Verbesserungsvorschläge für die ÖNORM B 8110-6 im Bereich Lüftung

Kufstein, 17.10.2016

1.2 Ergänzungen für den Sole-EWT:

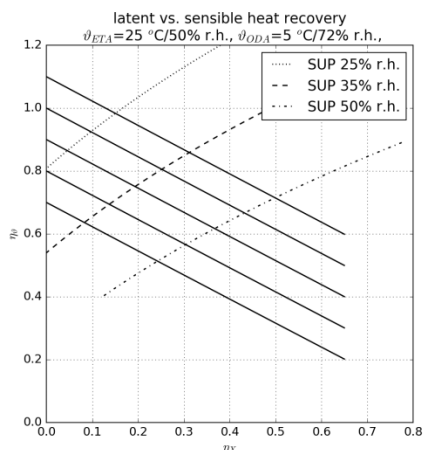
- 1.) Aufnahme eines Defaultwertes für das Temperaturverhältnis eines Sole-EWT in Tab. 8: **Vorschlag: 15% bei einer Soleleitungslänge: >0,5 lfm pro m³/h und Außenluft Sole-Massenfluss: >1Liter/h pro m³/h Außenluft, unbekannter Sole-EWT 10%**
- 2.) Der Strombedarf ist bei der Hilfsenergie zu bilanzieren (H 5056). **Vorschlag für Defaultleistung: 0,15 W/(m³/h) geförderte Luftmenge, Laufzeit der Solepumpe bei Außentemperaturen unter 5°C und über 20°C (z.B. 160 m³/h = 24 W für Pumpe, Strombedarf abhängig vom Klima)**
